CCR-VIA -- COMITATO DI COORDINAMENTO REGIONALE PER LA VALUTAZIONE D'IMPATTO AMBIENTALE

Giudizio n° 2905 del 22/05/2018

Oggetto Realizzazione parco eolico denominato tre Comuni

**Verifica d'Impatto Ambientale VIA
Valutazione di Incidenza Ambientale - V.I.**

ZONE D'ESCLUSIONE DEI PARCHI EOLICI

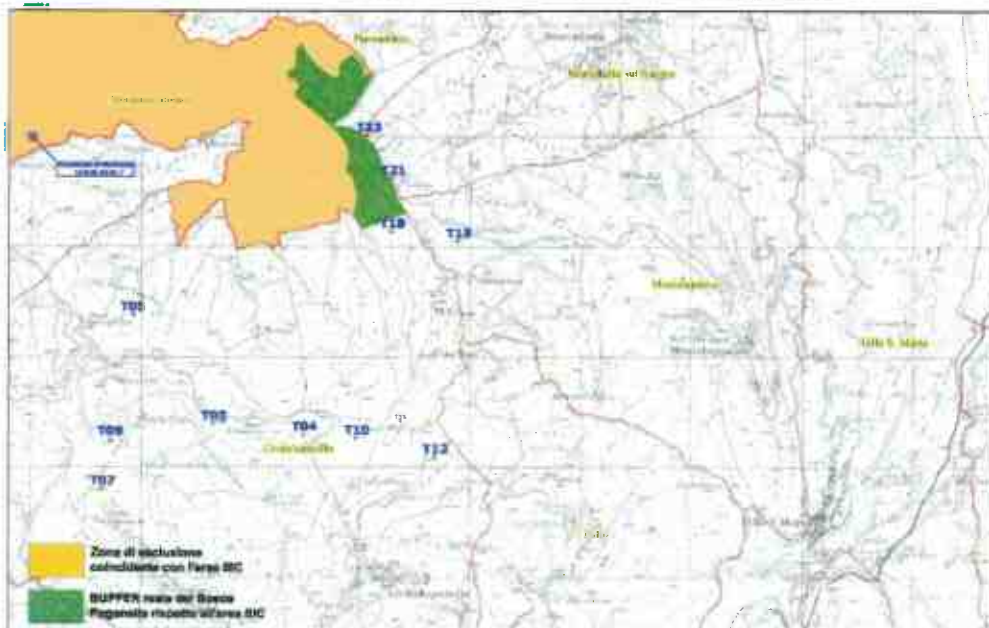
L'AREA EVIDENZIATA (ARANCIO E VERDE) COINCIDE CON I CONFINI DEL SIC.

L' intervento ricade per una parte significativa sul confine del SIC.

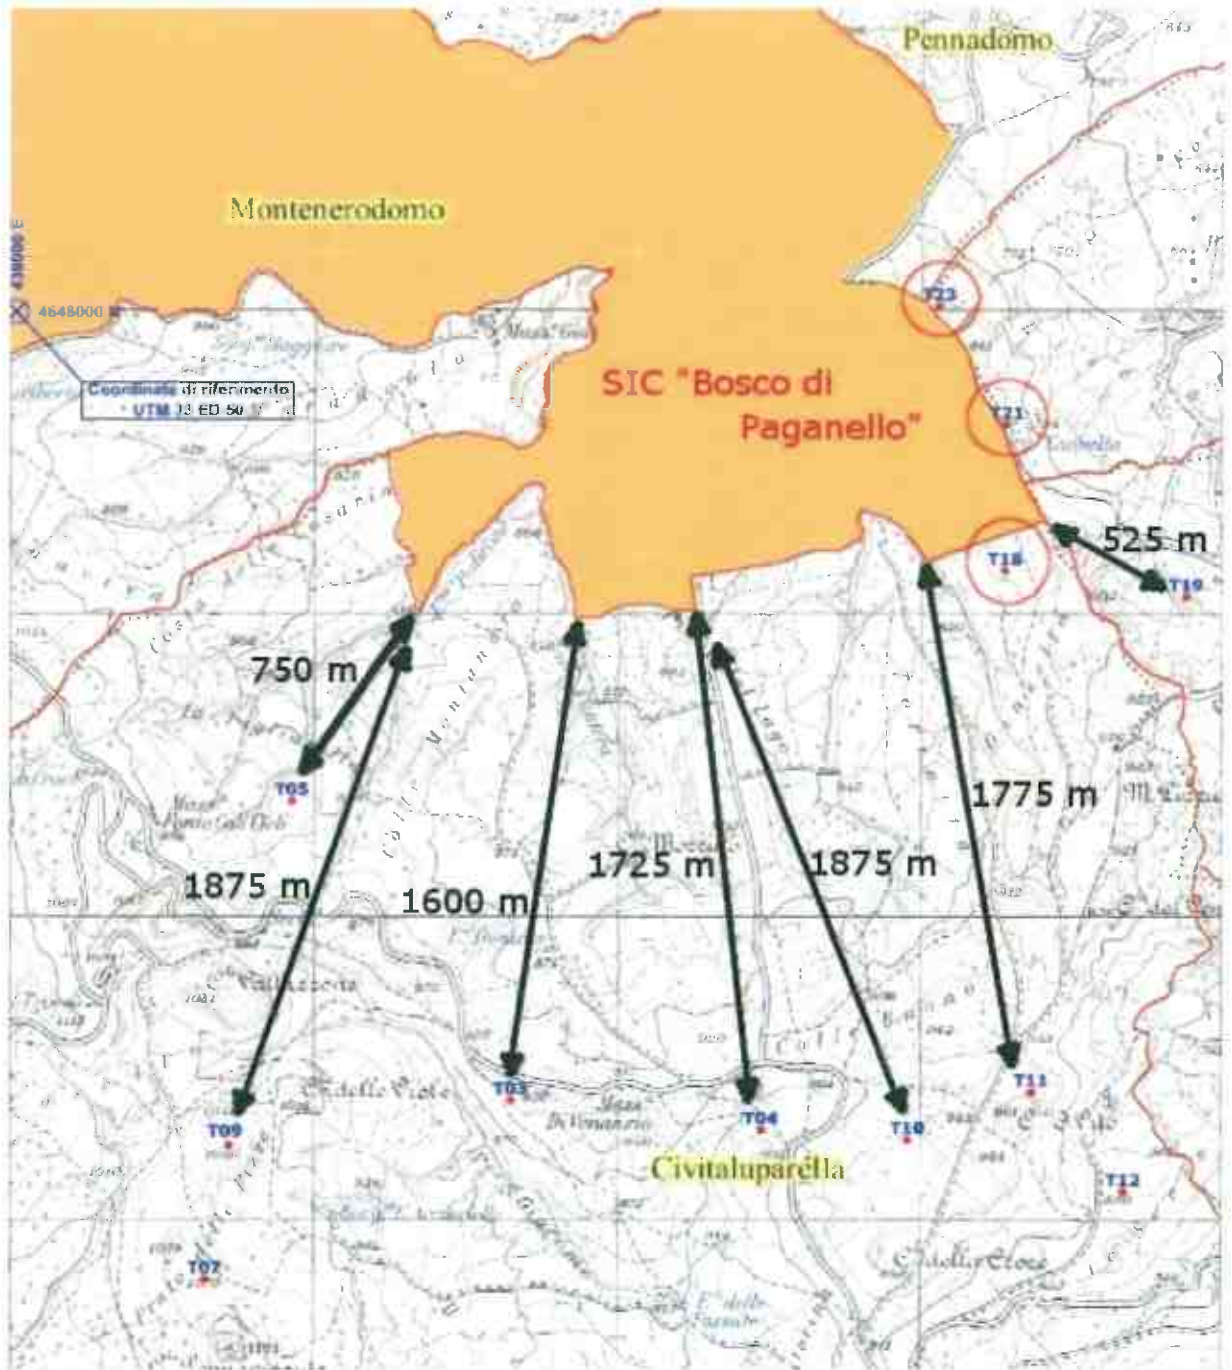
Si riporta anche una carta che mette in evidenza le distanze degli aerogeneratori con il “Bosco Paganello”
